**OBJET : Analyse des risques naturels (Art. D.IV.57 du CoDT) – Avis de la Cellule Aménagement-Environnement**

Démolition d'un abri et construction d'un immeuble de 11 appartements et d'un immeuble de 12 appartements

**Concerne :** Commune de Neufchâteau.  
Demande d'Avis – Permis d'urbanisme pour la construction de 2 immeubles (11 et 12 appartements) et démolition d'un abri existant

## RAPPORT DE PREVENTION

Figure 1: cartographie de l'aléa d'inondation

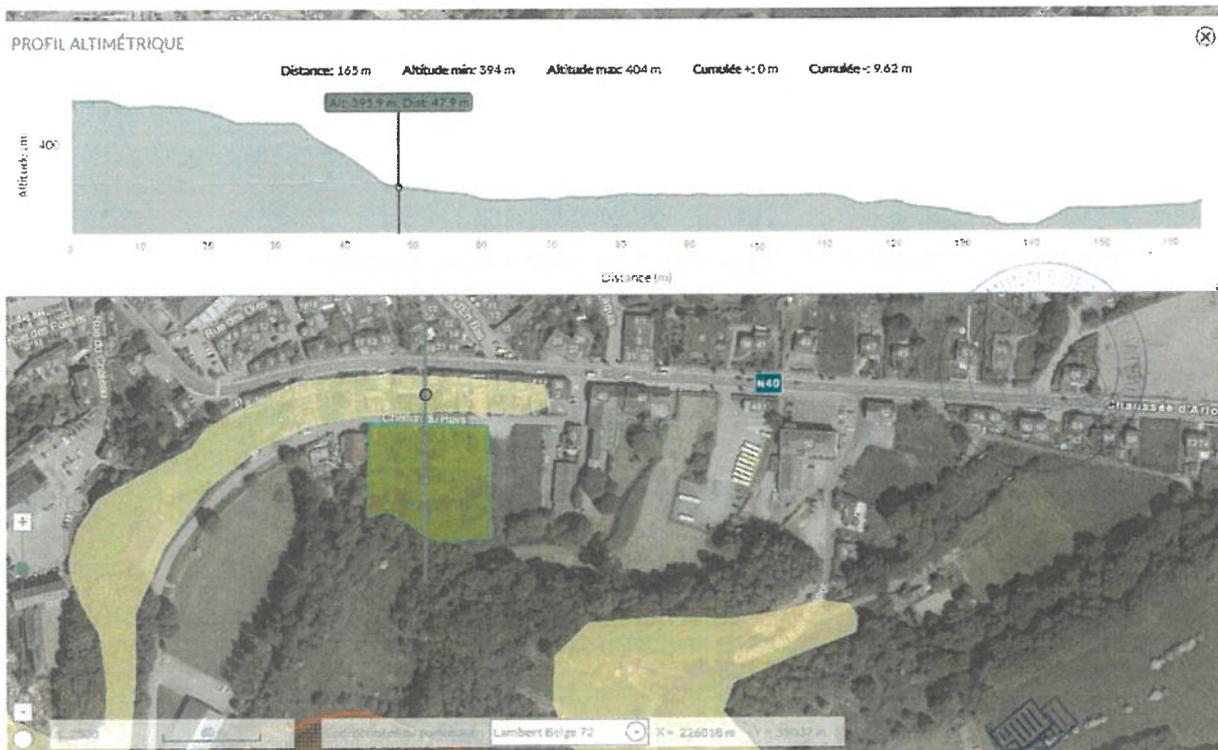
Selon la cartographie de l'aléa d'inondation, le projet se situe en zone d'aléa faible par débordement du Ruisseau de Neufchâteau, classé cours d'eau non navigable de 2<sup>ème</sup> catégorie.

Vu l'ampleur du projet, les mesures à mettre en place visant à ne pas aggraver la situation existante et à limiter la vulnérabilité du projet aux inondations ne sont pas négligeables.

L'auteur de projet propose de surélever le rez-de-chaussée de 50cm par rapport au niveau de la voirie. Il faudra également que l'installation électrique du rez-de-chaussée soit surélevée d'au moins 70cm, descendante depuis le plafond et protégée par un différentiel de 30 mA, mettre hors eau les installations de chauffage et d'eau chaude sanitaire. Et il faudra également, au moins jusqu'au rez-de-chaussée (inclus), prévoir du mobilier et des matériaux de constructions hydrofuges.

- Les mesures reprises dans la note complémentaire relative aux aléas d'inondation soient respectées ;
- L'installation électrique du rez-de-chaussée soit surélevée d'au moins 70cm, descendante depuis le plafond et protégée par un différentiel de 30 mA ;
- Les installations de chauffage et d'eau chaude sanitaire soient mises hors eau ;
- Les matériaux de construction et le mobilier soient hydrofuges au moins au niveau du rez-de-chaussée.

# Chemin du Hays - 6840 Neufchâteau

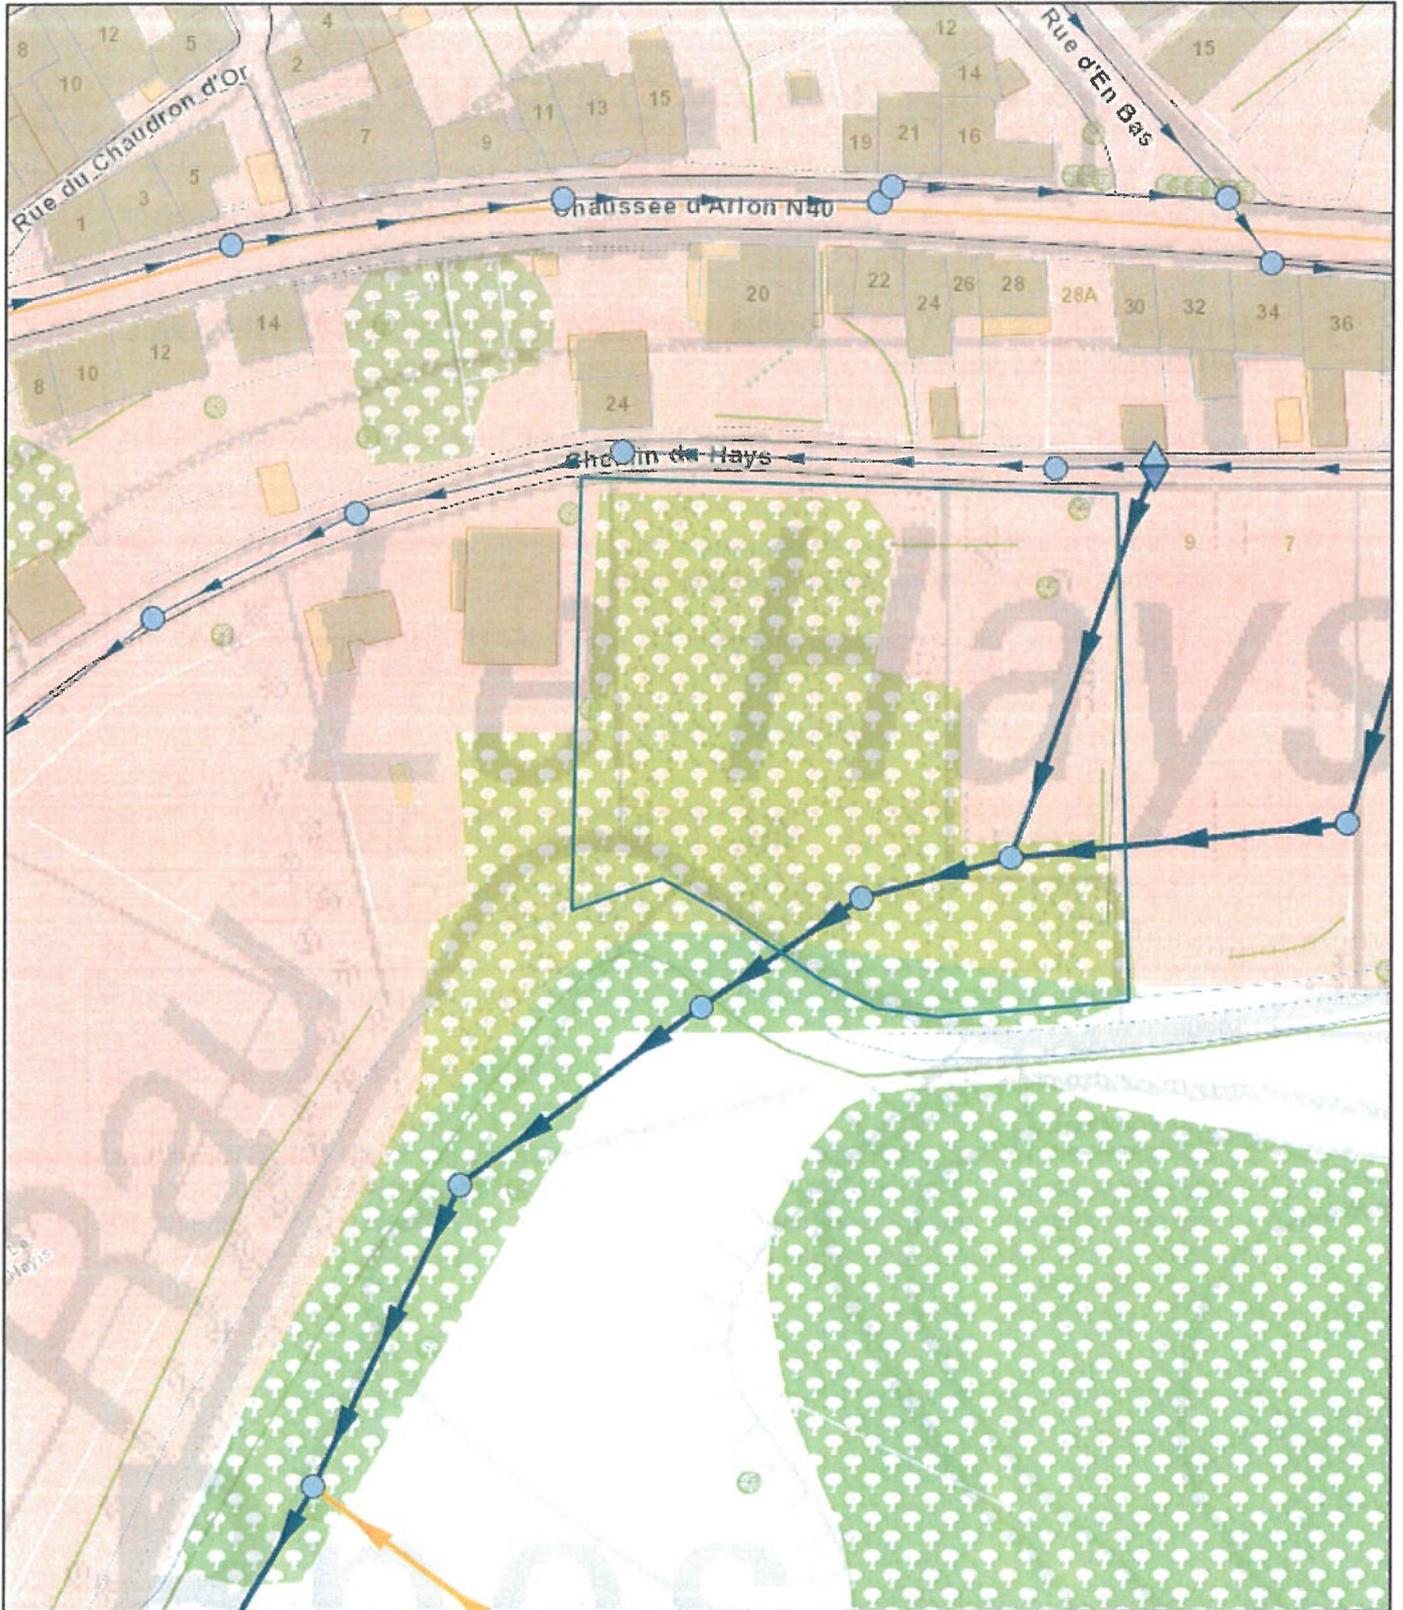
Selon les informations reprises au PASH, ce projet se situe en zone d'assainissement collectif avec égout unitaire connecté à la station d'épuration de Neufchâteau. Un collecteur IDELUX Eau traverse les parcelles (voir plan en annexe).

Il convient de respecter les prescriptions techniques contenues dans les actes notariaux spécifiant les différentes servitudes liées aux emprises du collecteur.

Toutes les précautions devront être prises dans le but de conserver le bon état des canalisations et des chambres de visite existantes.
